Stabilimento: Geotermia Zero Emission Italia S.r.l. (GZEI) – Jolanda di Savoia (FE)

Oggetto: CVR nr 86 del 28/11/2023 Scheda Tecnica

Oggetto: risposta alle integrazioni e chiarimenti richiesti con allegato al verbale CVR nr 86 del 28/11/2023

Principi di base di funzionamento dei sistemi water mist

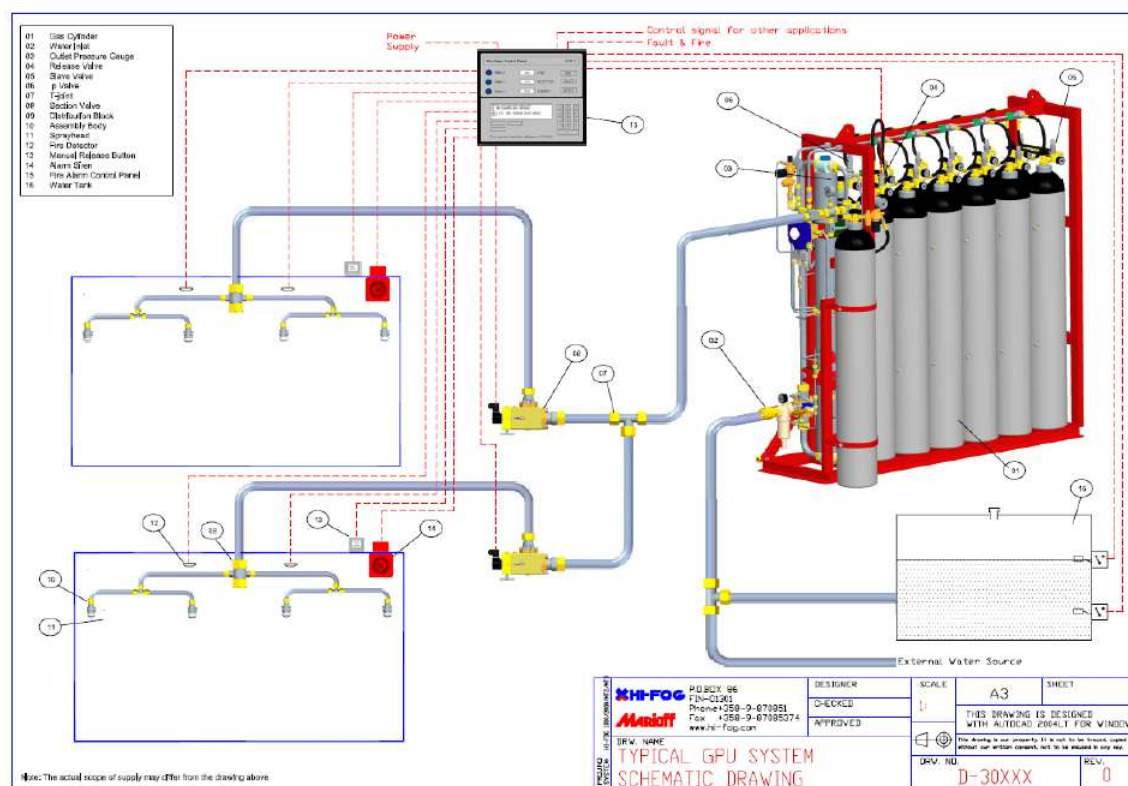
- **Nel caso di presenza di cabinati in cui è possibile la formazione di atmosfere esplosive valutare come impianti di protezione attiva la possibilità di utilizzo di sistemi ad acqua nebulizzata al fine di favorire la diluizione e la dispersione di nubi di gas infiammabili**

All'interno dei cabinati destinati ad ospitare le pompe di circolazione e le turbine saranno presenti impianti di protezione attiva ad acqua di tipo water mist.

L'acqua nebulizzata (water mist) ad alta pressione (100 bar) rappresenta il mezzo di estinzione più efficace e sicuro che esista attualmente sul mercato, le normative di riferimento sono: la UNI CEN TS 14972 e la NFPA 750

Questa modalità di erogazione con acqua in gocce del diametro di pochi micron permette di accelerare il processo di raffreddamento in quanto essendo più piccole le goccioline la superficie di reazione sarà più grande; proprio da questa superficie passa lo scambio termico con il quale viene assorbito il calore prodotto dalla combustione.

L'impianto water mist a media o alta pressione si avvale di altri due effetti diretti sul principio di incendio, nello specifico:

- L'inertizzazione dovuta dall'evaporazione dell'acqua che aumentando il suo volume garantisce la rarefazione dell'ossigeno nella zona di intervento, esattamente dove serve.
- Tutte queste goccioline che si trovano nell'aria riducono la diffusione del calore, rendendo più difficile l'espansione dell'incendio verso le zone adiacenti, evitando il fatale effetto flash over.

L'incendio viene soppresso o estinto tramite:

Il potere estinguente derivante dalla nebulizzazione è condizionato dai suddetti fattori ai quali si aggiunge anche il design dell'ugello (nozzle) utilizzato in base a forma, numero di fori, dimensioni etc.

Con questa modalità l'area di intervento di ogni nozzle (ugello erogatore) risulta più ampia con la conseguente riduzione del numero di ugelli necessari per area (un progetto attuativo ne rileverà posizione e numero definitivo).

La progettazione individua come tipologia di sistema più idoneo una sistema watermist a diluvio ad applicazione localizzata, tipicamente composto dai seguenti elementi:
